COMMISSION ROYALE DES MONUMENTS ET DES SITES  
KONINKLIJKE COMMISSIE VOOR MONUMENTEN EN LANDSCHAPPEN

Objet : SAINT-GILLES. Rue de Parme, 69 – Maison Pelgrims. Demande de permis unique pour la restauration et la rénovation intérieure des niveaux -1, 0 et +1. Plans modificatifs.

**Avis conforme de la CRMS**

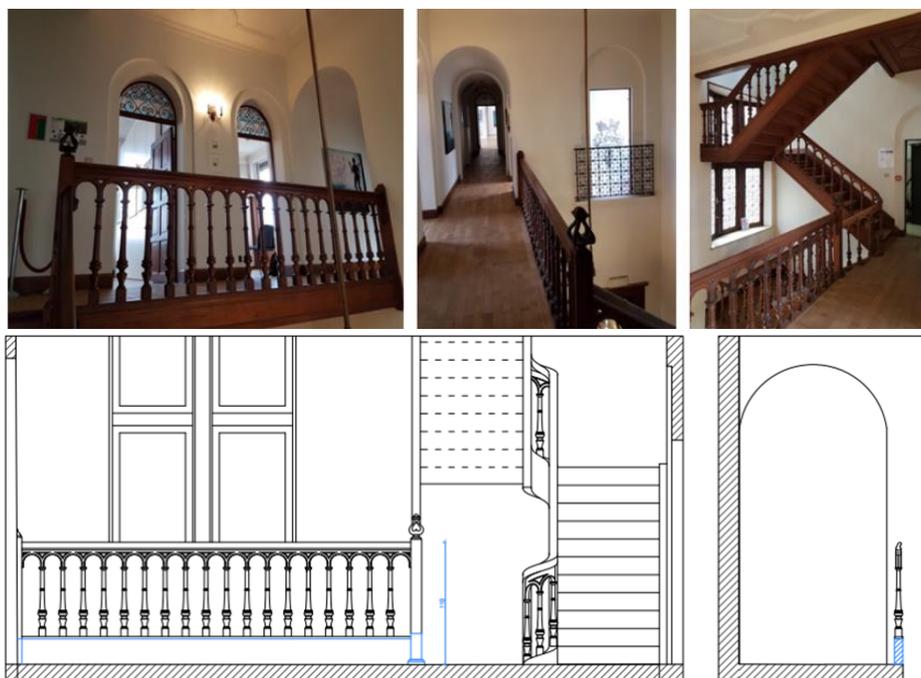
- Mise au norme de sécurité au niveau de la cage d'escalier principale : rechercher une solution moins invasive et plus légère que celle proposée et fournir les détails de la solution alternative qui sera adoptée ;

- Nouvel escalier entre le sous-sol et rez-de-chaussée L.00.06, répondant aux normes SIAMU : examiner la possibilité de conserver l'escalier existant et l'adapter afin qu'il puisse répondre aux exigences SIAMU et fournir les informations techniques relatives à la mise aux normes SIAMU de l'escalier. Si cette mise aux normes n'est pas réalisable et que le remplacement de l'escalier s'impose, le motiver ;

- Solution au problème d'infiltration d'eau au niveau des portes P.01.01 et P.01.02 : réexaminer la situation et, si possible, élaborer une solution qui agirait sur le complexe de toiture en diminuant son épaisseur. Si cela se révèle impossible, et en dernier recours seulement, agir sur les châssis eux-mêmes en raccourcissant les ouvrants dans leur partie basse panneauté et en ajoutant une remontée d'étanchéité ; fournir les détails techniques et de mise en œuvre de la nouvelle solution à adopter.

Scénario 5 : Ajout d'une traverse horizontale inférieure en bois sous le garde-corps existant

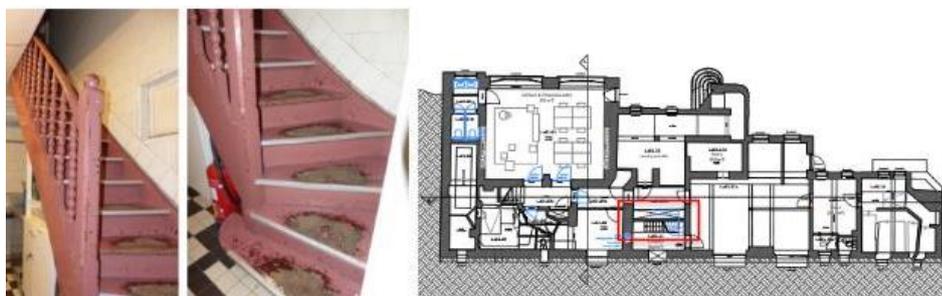
5 scénarios sont proposés pour permettre la mise en conformité à la norme NBN B03-400 du garde-corps existant de l'escalier principal. 4 de ces propositions consistent à dédoubler le garde-corps existant par un nouveau dispositif plus haut (métallique ou vitré). Le scénario 5 se distingue des autres scénarios en proposant de surhausser le garde-corps existant par l'ajout d'une traverse horizontale inférieure en bois sous le garde-corps existant.

*Bien qu'il s'agisse de l'option la moins réversible et la plus interventionniste sur le plan constructif, la CRMS demande de retenir l'option 5 car elle est la seule à conserver le langage du garde-corps et à être visuellement et stylistiquement nettement moins pénalisante que les 4 autres propositions. Cette solution doit toutefois encore être minutieusement détaillée du point de vue du dessin et de la mise en œuvre avant le début des travaux (détails d'exécution à soumettre à l'approbation préalable de la DPC). Il sera dans ce cadre nécessaire de procéder à une élévation détaillée du côté de la trémie (et pas uniquement du côté du palier – comme c'est le cas dans les documents soumis) pour définir comment soigner au mieux le doublage de hauteur du complexe de plancher du fait de la nouvelle traverse horizontale inférieure. Un système de fines moulurations devrait sans doute permettre d'affiner et de rendre élégante la nouvelle composition. Le dessin et le mode constructif seront soumis à la DPC pur approbation.*
